**PDA (Proteção contra Descargas Atmosféricas)**

**CONDOMINIO EDIFICIO NAZARETH**

AV NAZARE 1812 Cep: 04262-300 - SAO PAULO

# GERENCIAMENTO DE RISCO (Para-Raios) - Bloco Único

Foto do croqui

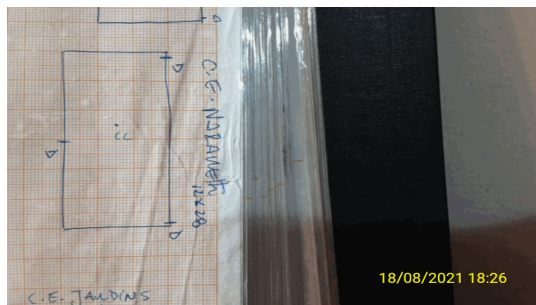
Anel do Ático - frouxo

Não possui caixa de descidas

Não possui DPS

Antenas sem ligação equipotencial

- Sugestão: Instalar mini captores na área superior da Edificação, melhorando a proteção do sistema de Para-raios.
- Devem existir pelo menos 2 conexões ligando o mastro aos cabos ou fitas metálicas do topo do prédio.
- Necessário deixar cabos ou fitas metálicas do topo do prédio esticados (não podem ficar frouxos).
- Necessário deixar cabos ou fitas metálicas do ático esticados (não podem ficar frouxos).

- Todo objeto metálico que fica no topo do prédio deve ser conectado nos cabos ou fitas metálicas do sistema de Para-raios (alguns objetos não estão conectados).
- Manter as conexões entre as descidas externas e aterramento suspensas e sem corrosão.
